改善箇所説明図

対象車両外観

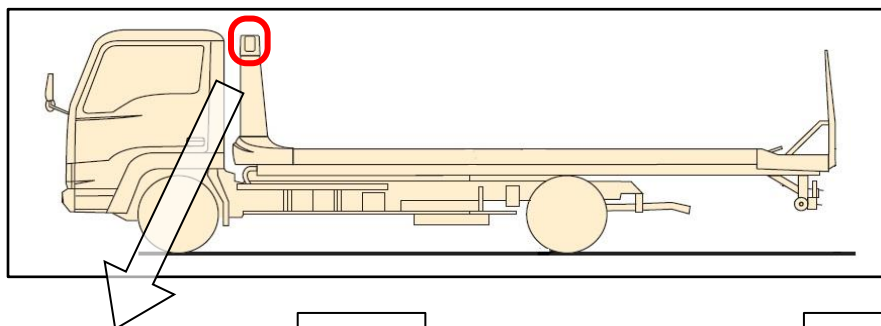
運転席メータパネルの作動状態表示装置において、補助方向指示器の設定が不適切なため、前面または後面に備える方向指示器に異常が発生した場合、点滅回数に変化せず、運転者が異常を認識できない。そのため、保安基準に適合しない。

全車両、補助方向指示器の電球を対策品に交換する。
